# COMUNE DI SOMMACAMPAGNA

## Relazione Tecnica di verifica

**Oggetto:** Procedura di Valutazione di Impatto Ambientale (V.I.A.) relativa al progetto “Master Plan Aeroporto Valerio Catullo” – Art. 23 del D.Lgs 152/2006. Integrazioni volontarie depositate il 12.09.2016.

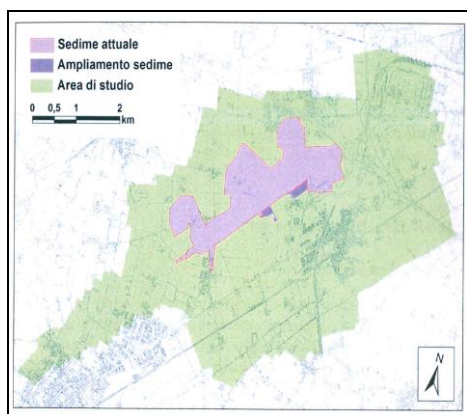
Tali interventi risultano indispensabili a fronte di un incremento delle superfici impermeabilizzate di circa 18,3 ettari (183.000 mq), per la realizzazione di sistemi di dispersione in falda di circa 2,44 mc/sec con un volume di invaso per la laminazione di circa 450 mc/ha.

Gli interventi saranno ubicati prevalentemente in prossimità dell'aerostazione e delle aree pavimentate di ampliamento ed esistenti della pista e delle relative pertinenze, con particolare riferimento (anche) alle aree di parcheggio interne al sedime poste a nord della testata pista 022, lungo la Strada Provinciale, già oggetto di provvedimenti nostri autorizzativi nel periodo 2006 - 2008, ai sensi del D.P.R. 383/94, in sanatoria.
